Van: [redacted]
Verzonden: vrijdag 25 september 2020 14:33
Aan: [redacted], [redacted] van
CC: [redacted]
Onderwerp: RE: Grimburgwal deelopdracht opmerkingen mobilisatie en demobilisatie

Onderbouwing toegevoegde besteksposten GBW0104

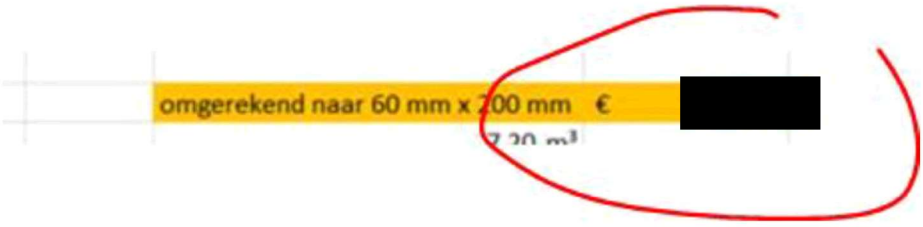
Hoi [redacted],
Dit maakt wel degelijk iets uit!
Verschil is meer dan [redacted]

Aanbrengen houten damwanden 6 m (indicatief)

+ Leveren damwand
  Damwand planken Azobe L= 6 m B=200mm D=60mm fsc

Hoezo prolock?
Ben ik iets aan het beoordelen dat toch niet gaat gebeuren?
Met vriendelijke groet,

Voor 20 meter maakt dit op het geheel toch niet zoveel uit. En gaat ons bestek niet uit van 6cm dikke planken.

Tevens wordt het waarschijnlijk toch uitgevoerd in prolock. Hoor ik vandaag ws van ons techn team.

Wat mij betreft laat je het zo.
